Mission régionale d'autorité environnementale
NORMANDIE

**Avis délibéré
sur le projet de parc éolien du Bois Seigneur
sur la commune de la Ferté-en-Ouche (61)**

N°MRAe 2020-3876

Figure 1: projet d'implantation des éoliennes du parc du Bois Seigneur (source : dossier)

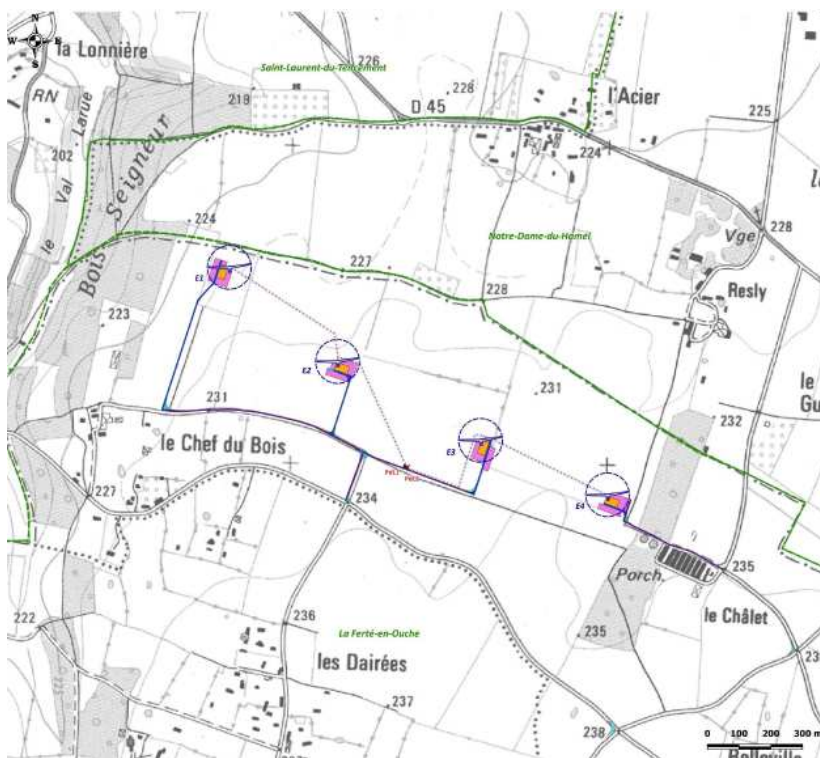
Or, les oiseaux et les chiroptères sont aussi les plus impactés négativement par le projet, du fait de la perte de gîtes, de zones de chasse et de reproduction, ainsi que des risques de collisions et de barotraumatismes⁵. L'implantation des éoliennes évite les secteurs aux enjeux les plus forts, mais elles restent très proches des lisières et haies arbustives : entre 50 et 150 m contre un minimum de 200 m recommandé par les accords Eurobats⁶. Il est à noter que l'option choisie, bien que comprenant nettement moins d'éoliennes que les deux autres, ne permet pas d'éloigner celles-ci des parties boisées de la ZIP, en raison d'une distance plus élevée entre les mâts.

Le porteur de projet se dit dans l'incapacité technique de réduire cette interdistance (p. 8 de son mémoire en réponse dans les compléments apportés au dossier), qui pourrait permettre de rendre le parc plus compact et plus éloigné des secteurs sensibles de la ZIP. Pourtant, les autres variantes proposées dans le dossier d'évaluation environnementale présentent, elles, une interdistance réduite.

L'autorité environnementale recommande de présenter au dossier des scénarios alternatifs proposant une distance plus importante entre les éoliennes et les zones boisées de la ZIP de manière à réduire les impacts sur la faune. Elle recommande également de renforcer les mesures de suivi en augmentant leur fréquence et en les associant à des mesures correctives en cas de mortalité constatée. Enfin, elle recommande de compléter l'évaluation des incidences sur les populations de chiroptères des sites Natura 2000 environnants en prenant en compte le cumul des parcs éoliens existants ou en projet dans le secteur.

L'impact sur la flore est jugé faible à nul, à l'exception des espèces patrimoniales : trois stations d'espèces patrimoniales ont en effet été repérées sur le périmètre de la ZIP, dont deux directement concernées par les travaux (chemin d'accès à l'éolienne E3) : le bleuet et le chrysanthème des moissons. La mesure de réduction R08 propose un déplacement des stations en cas d'impossibilité de les préserver mais la mise en défens (installation d'une rubalise) reste privilégiée (mesure R02), ce qui n'est pas suffisant pour éviter d'exposer ces espèces patrimoniales à une destruction potentielle, même accidentelle, du fait de la proximité de la zone des travaux.

L'autorité environnementale recommande de renforcer les mesures d'évitement ou de réduction de l'impact potentiel de la phase chantier sur la flore, en proposant notamment un éloignement des zones de travaux des espèces floristiques patrimoniales.
